CUT N° 217622-2019

OFICIO N° 2354-2020-ANA-DCERH

Asunto : Información Complementaria al Plan de Rehabilitación del
Sitio Impactado S0109 por Actividades de Hidrocarburos de
la Cuenca del Río Corrientes

INFORME TÉCNICO N° 1671-2020-ANA-DCERH

Figura 5. Perfil litológico del sitio S0109 (Sitio 3)

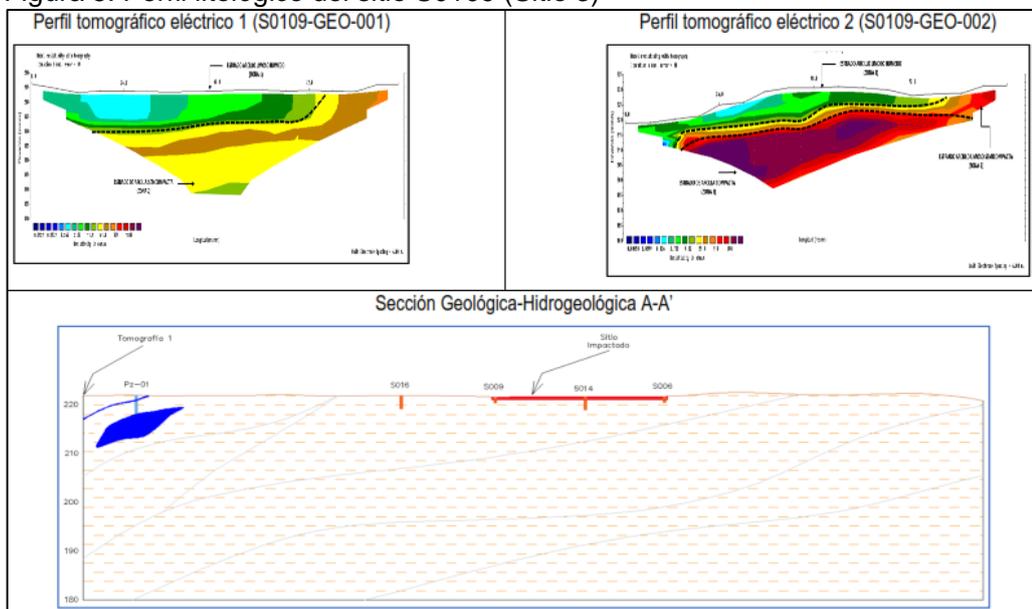
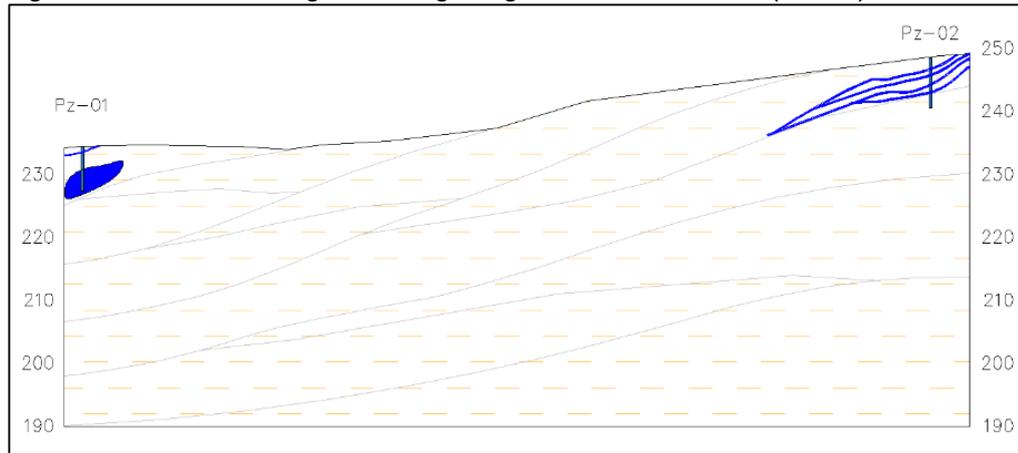
- 4.2. **Observación N° 02:** El punto B del ítem 2.2.2.1 "Caracterización hidrogeológica" indica que con el juicio de especialistas y de la información disponible se permitió inferir de manera conceptual la profundidad del nivel freático y definir el posible comportamiento de la dirección de flujo de acuerdo con observaciones en los levantamientos de campo, donde se estima la dirección de flujo de sureste a noreste en dirección a la quebrada Machupichu. Se estima que el movimiento vertical de los metales pesados sea como máximo de 10 metros de profundidad, según los resultados de la tomografía eléctrica, a esta profundidad se encuentran arcillas más compactas y actúa como material impermeable.

Para complementar la respuesta, se muestra el ítem 2.2.2 Hidrogeología modificado, el cual fue adaptado a los resultados de campo.

De acuerdo con los sedimentos y capas de arcilla limosas encontradas (reconocimiento directo en las perforaciones a percusión (hasta 7 metros de profundidad) e indirecto en las tomografías (hasta 35 m de profundidad), se puede concluir que el material subyacente se comporta como un acuitardo hasta los 35 m, aproximadamente, y a partir de los 35 m como acuicludo.

En el Cuadro 2-Ob-2a, se puede apreciar la calificación del acuífero con respecto al tipo de materiales. En las secciones tomográficas se tiene un mejor panorama del comportamiento de los sedimentos finos hasta los 35 m de profundidad.

Observación no subsanada

Figura 8. Modelo Conceptual Inicial del Sitio S0109 (Sitio 3)

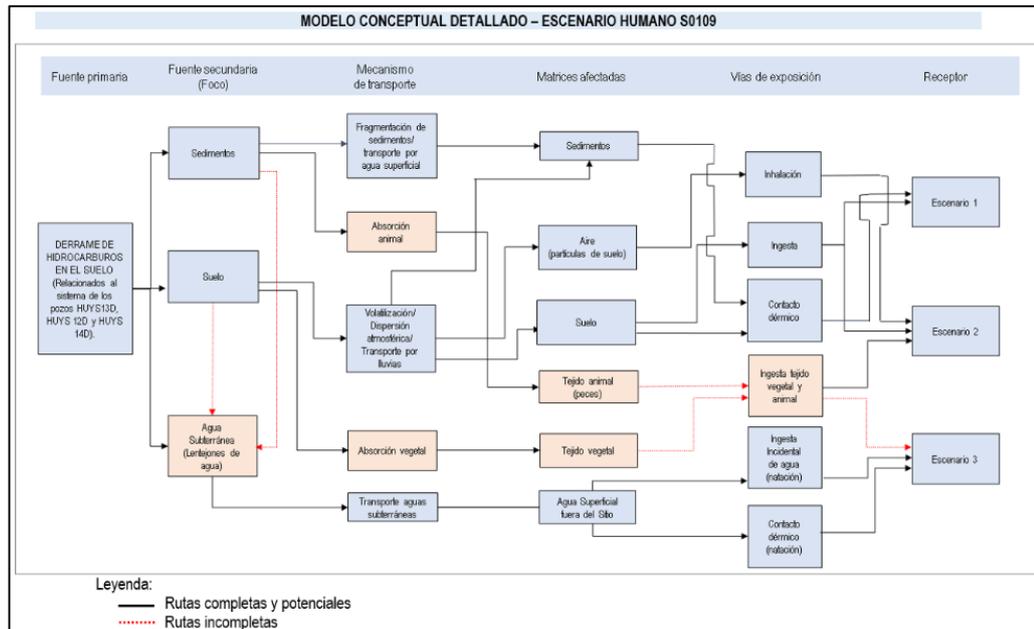
- 4.7. **Observación N° 07:** El punto A) «Modelo conceptual inicial del sitio» del ítem 4.2.1 "Determinación de los contaminantes de preocupación (CP)", menciona al agua superficial como fuente secundaria de contaminación. Al respecto, sabemos que la fuente (primaria o secundaria) es un área o punto de contaminación que emite contaminantes al ambiente en un sitio contaminado (Guía ERSA, Anexo A, glosario), además las aguas superficiales del área de estudio son sistemas lóticos y no contienen contaminantes, de acuerdo a la caracterización de las aguas superficiales del área de estudio, por lo que no se podría considerar a las aguas superficiales como fuente secundaria de contaminación. En ese sentido, el titular debe aclarar el fundamento de la inclusión del agua superficial como fuente secundaria de contaminación o en su defecto corregir lo indicado.

El titular actualiza el modelo conceptual inicial donde el agua superficial no es considerada como fuente secundaria (Figura 8).

Observación subsanada

Figura 9. Red hídrica y ubicación de campamento y área de almacenamiento temporal del material (área impactada corresponde al polígono en rojo)

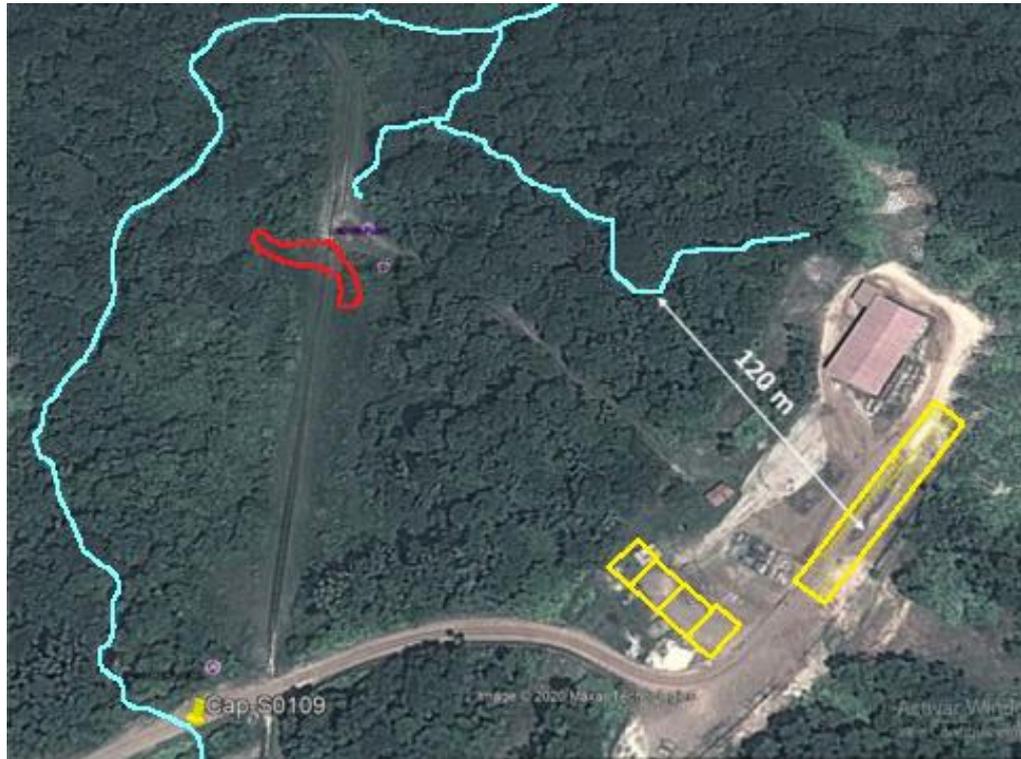
4.16.Observación N° 16: el ítem 5.11 “Cronograma y presupuesto de las actividades de remediación y rehabilitación ambiental, incluyendo las especificaciones técnicas, costos y actividades de ejecución de obra “, señala que la ubicación de las áreas de construcción del aislamiento con geomembrana, de las áreas de adecuación y las áreas de almacenamiento temporal del material, será en el entorno de los sitios impactados, preferiblemente en un área ya intervenida. Asimismo, el punto “Ubicación de área de préstamo” del ítem 5.6.2 “Descripción de las acciones de remediación y rehabilitación que correspondan”, señala que los sitios de préstamo deben cumplir con la accesibilidad, distancia mínima de acarreo, calidad de suelo limpio y libre de vegetación y, facilidad de extracción y colocación.

El titular indica que la ubicación de las áreas de construcción y las áreas de almacenamiento temporal del material será en el entorno de los sitios impactados. Como se puede apreciar en la Figura 9, las áreas mencionadas se encuentran alejados de la franja marginal del cuerpo de agua a una distancia no menor de 120 metros. La RJ 332-2016-ANA para tramos de río de selva con baja pendiente (< 1 %) la distancia mínima es 25 metros. Menciona, además, que el área de préstamo también se ubicará alejado de la franja marginal del cuerpo de agua siguiendo los lineamientos de la RJ 332-2016-ANA.

Observación subsanada
